地震・地震動評価委員会及び施設健全性評価委員会ワーキング・グループ3
1月19日原子力安全・保安院提出の配布資料では、あえて断層の位置を削除

鹿島断層の活動履歴（検討中）

【ジオパルス・マルチ】

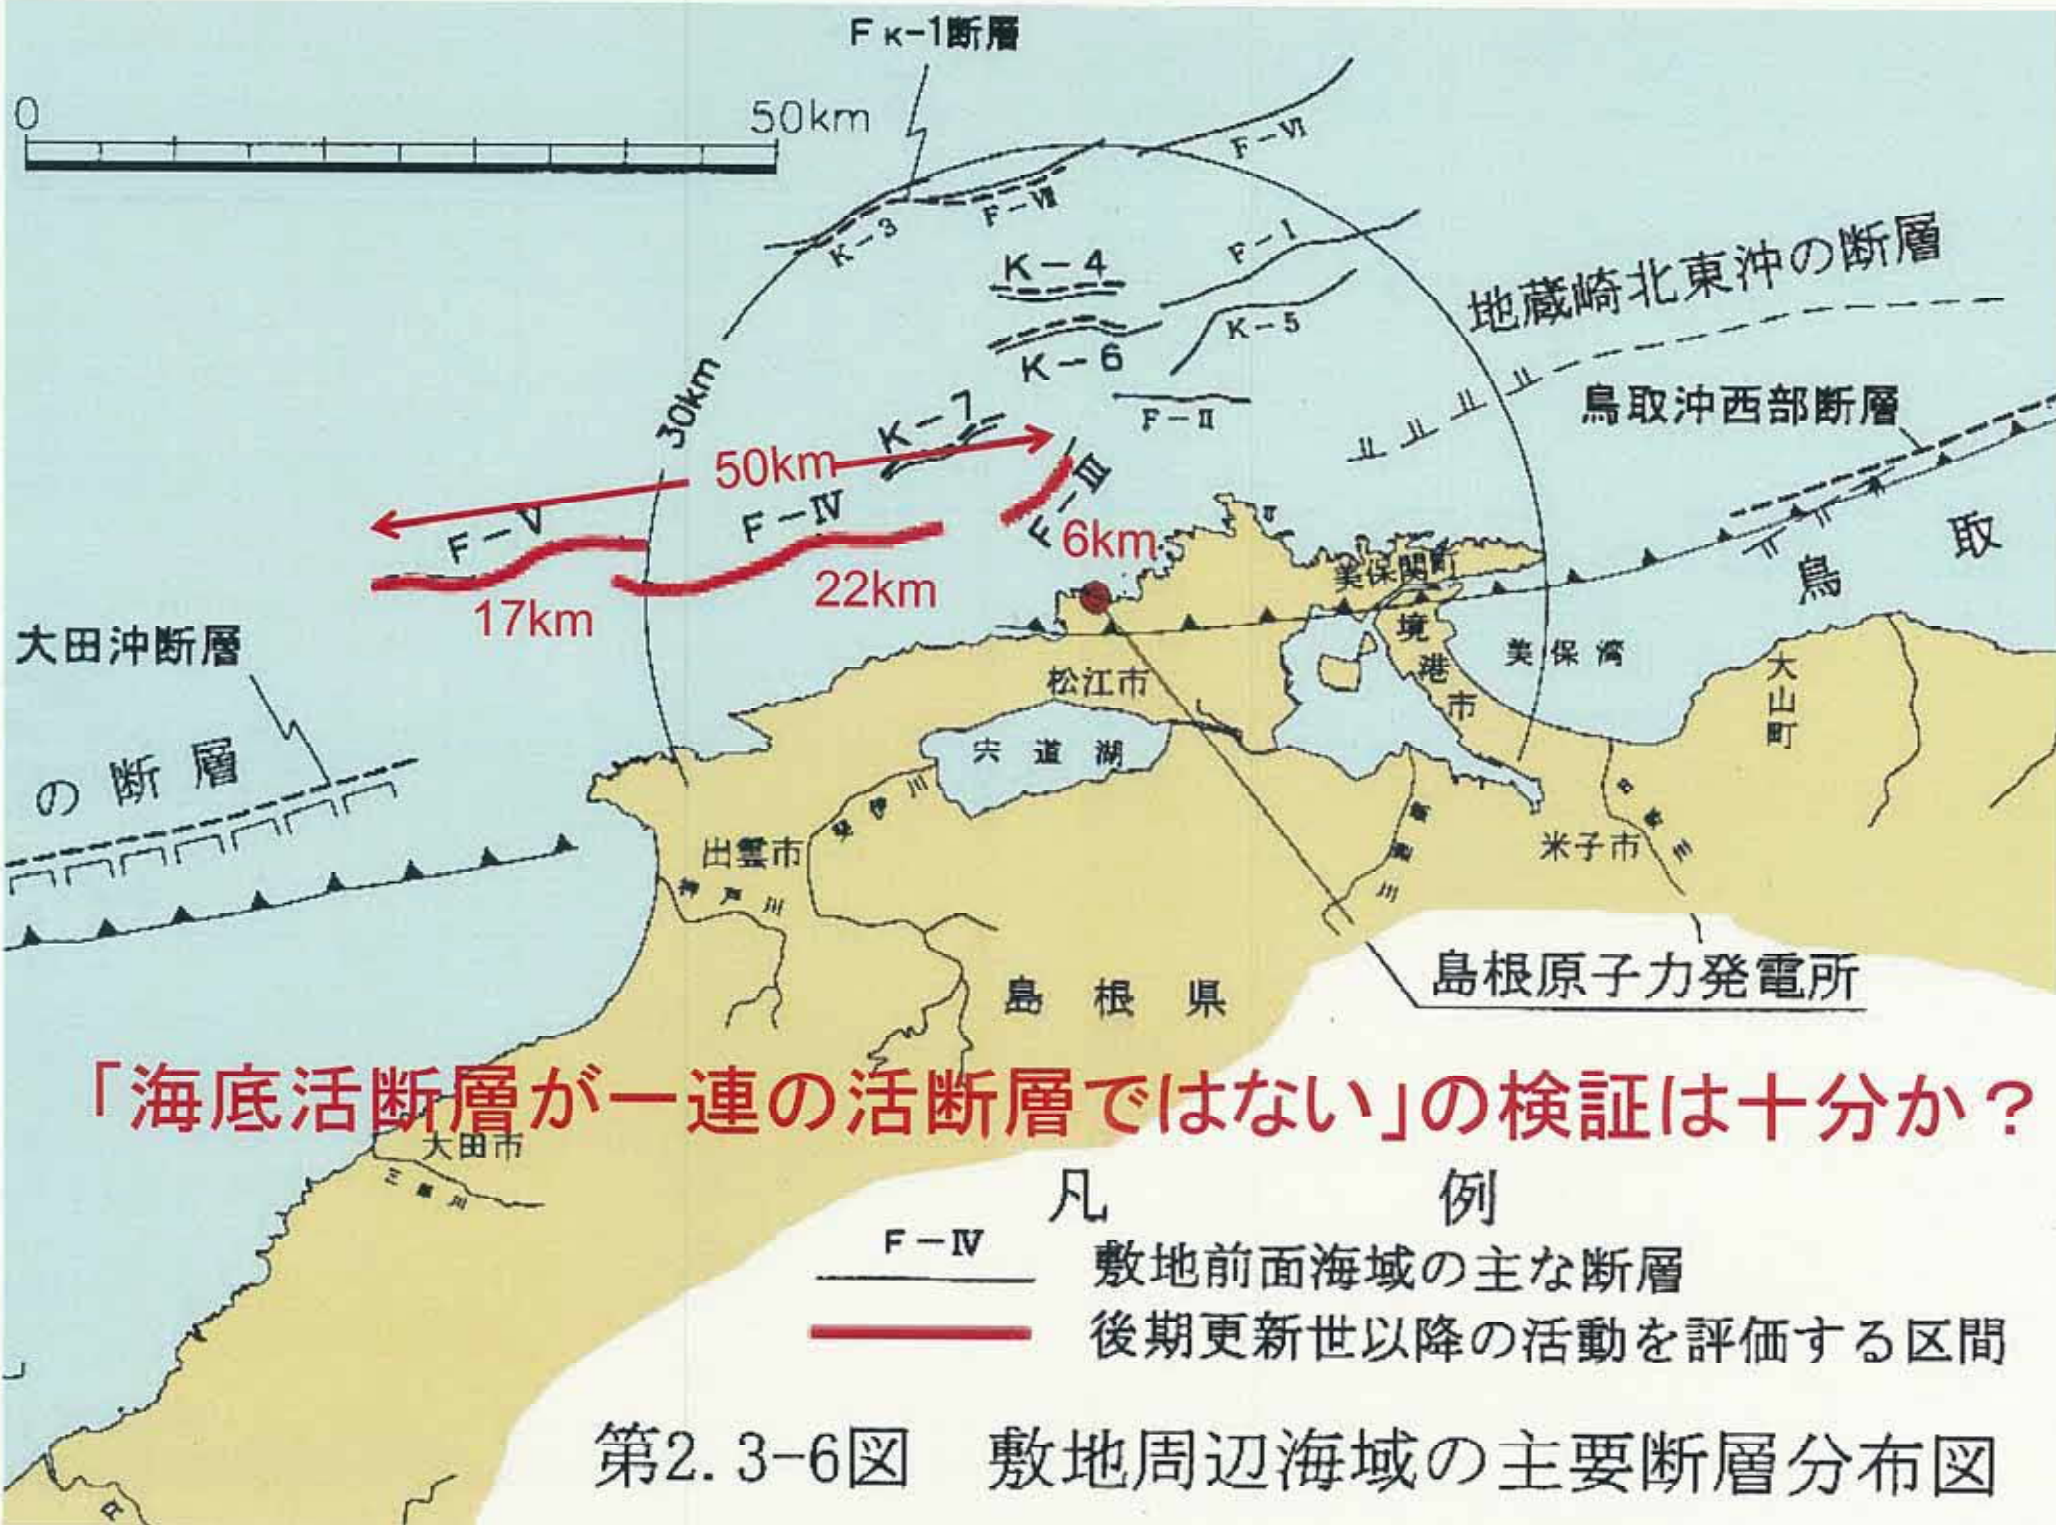
活断層の可能性大

否定する根拠はない！

斜めボーリングを含む群列ボーリングによって活断層の有無の確認が不可欠

FIII・FIV断層が一連の断層であることは否定できない
「本当に、活断層なのか」を確認する必要がある。

F-III断層(代表測線:ウォーターガン)

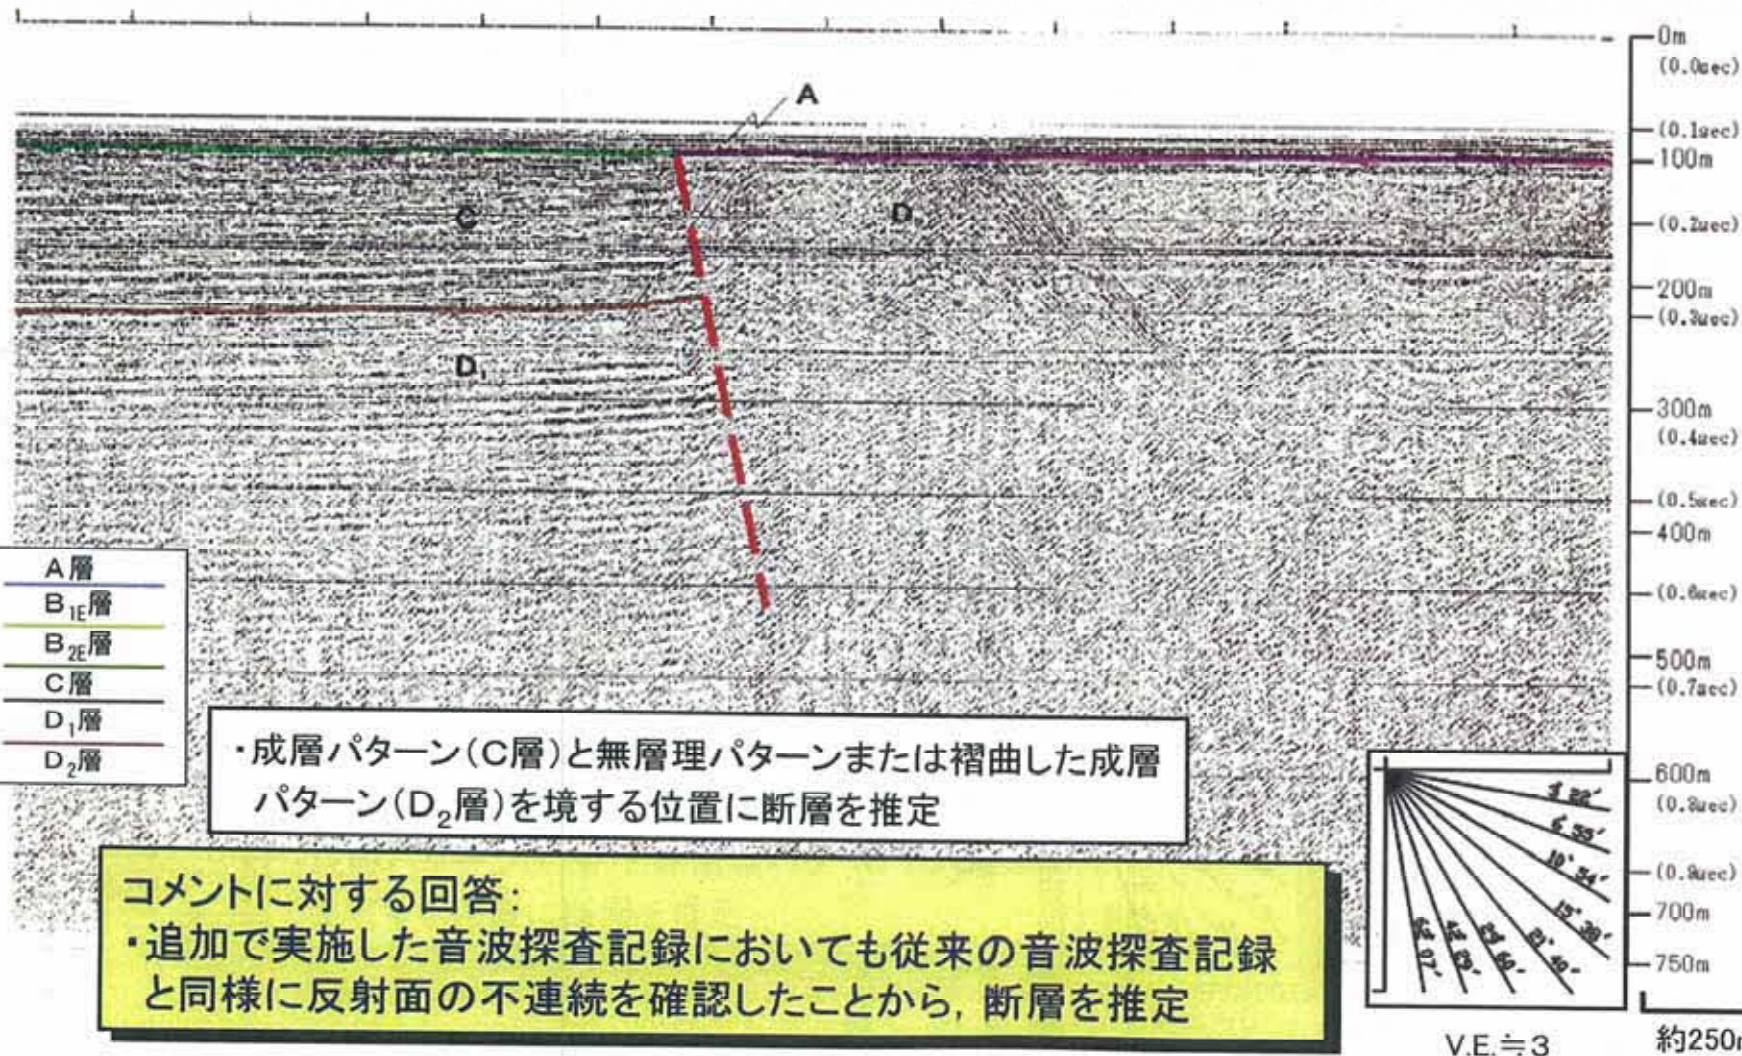
見事な断層: 本当に活断層なのか?

「断層が沖積層(約10,000年前より若い地層)のみに覆われることから、更新世後期(約125,000年前)以降の活動が否定できない。」として活断層と認定するのなら、ほとんどの断層を活断層と認定しなければならない。

第2.3-6図 敷地周辺海域の主要断層分布図

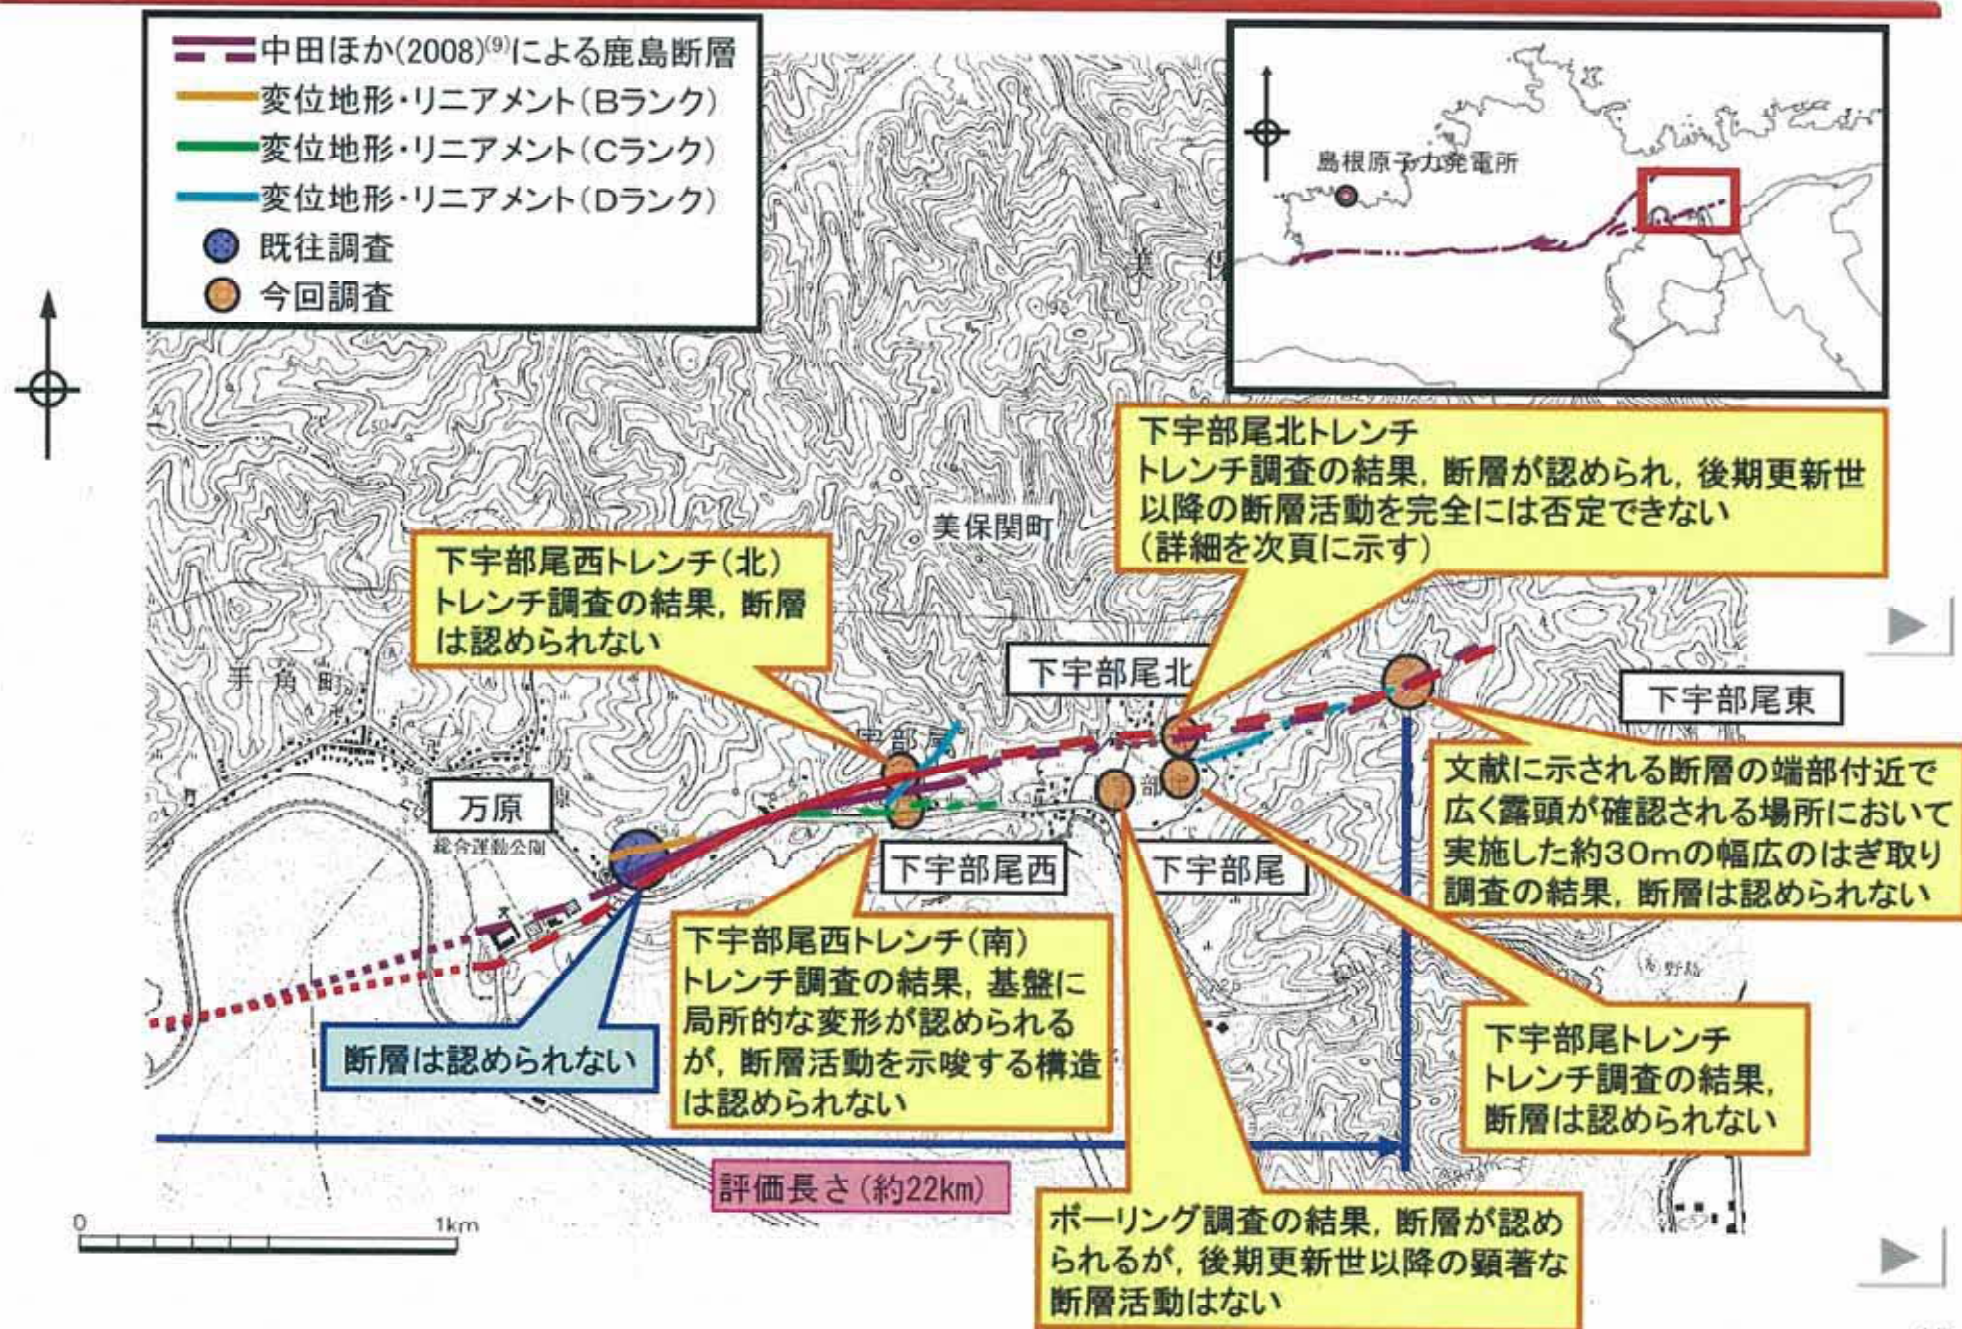
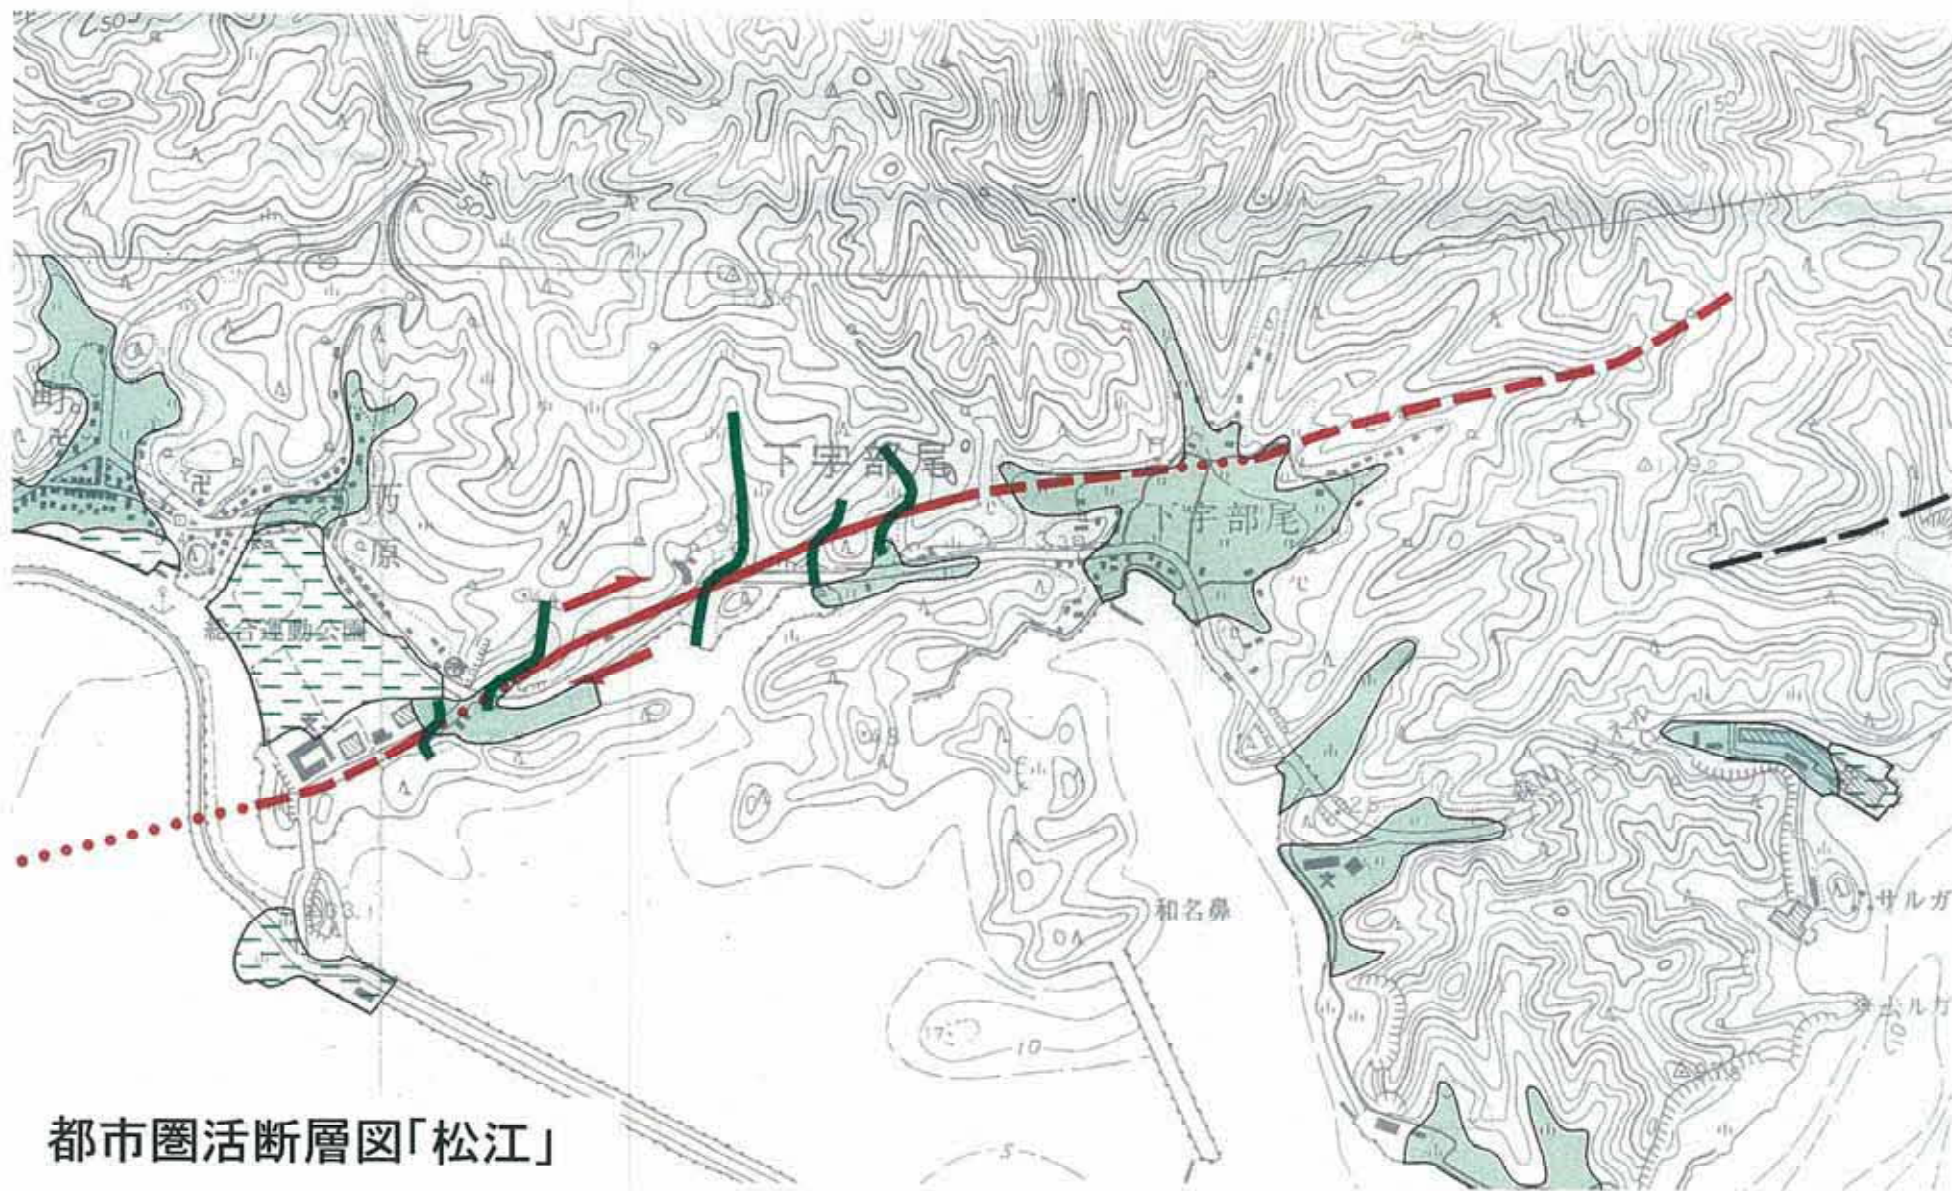
海底活断層と陸上活断層認定のダブルスタンダード？
